Verslag van:
Voorontwerpoverleg "Zuidhoek, haven De Val"

Nummer
PZDT-V-07423

Datum/plaats
29 augustus 2007
Rijkswaterstaat directie Zeeland

Gevolgd programma tijdens het voorontwerpoverleg voor dijkvak "Zuidhoek, haven de Val":

Bijlage: Alternatief biotoop levend
barend hagedis

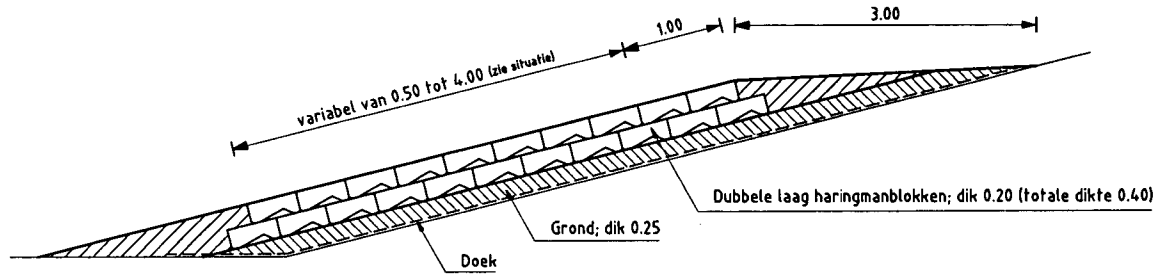
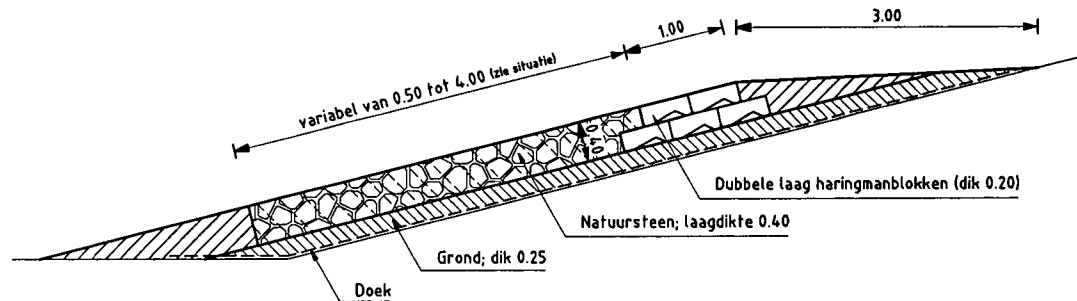
Op het deel van de primaire waterkering dat achter langs de inlaag loopt zal het nieuwe biotoop van de levend barend hagedis uitgevoerd worden. De situatie en dwarsprofielen zijn zichtbaar in de bijlage. Deze nieuwe biotoop zal bestaan uit een doek met daarop grond, afgedekt met natuursteen en Haringmanblokken op zijn kop. Dit alles wordt aangebracht vanaf de teen van het talud en zal zo opgezet worden richting de kruin. Het bovenste deel onder de kruin zal strak afgewerkt worden zodat het waterschap dit kan onderhouden. De onderzijde zal meanderend uitgevoerd worden zoals te zien is op detail A in de bijlage.
